平成 29 年度定期監査（工事監査）の結果について（公表）

平成 29 年度定期監査（工事監査）結果報告書

○平成 28 年度県道 11 号線送水管布設替工事

○平成29年度 虎瀬公園整備工事（土木）

(写真-1)

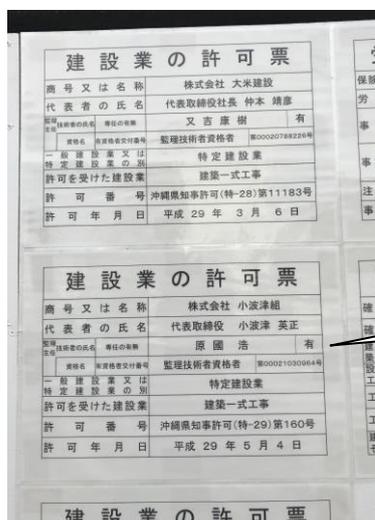
本工事以外に別途発注工事があった。労働安全衛生法第 30 条第 2 項の同一敷地での別途工事があり、法第 30 条の措置を講じる「特定元方事業者」を指名することが必要となる（写真－1 参照）。

指名された「特定元方事業者」は、毎月 1 回「(仮称) 労働安全衛生委員会」を開催し、議事録等を保存する必要がある、「統括安全衛生責任者」又は「統括安全衛生責任者に準ずる者」として職務を遂行すること。

「特定元方事業者」を指名 (安全衛生法第30条第2項)
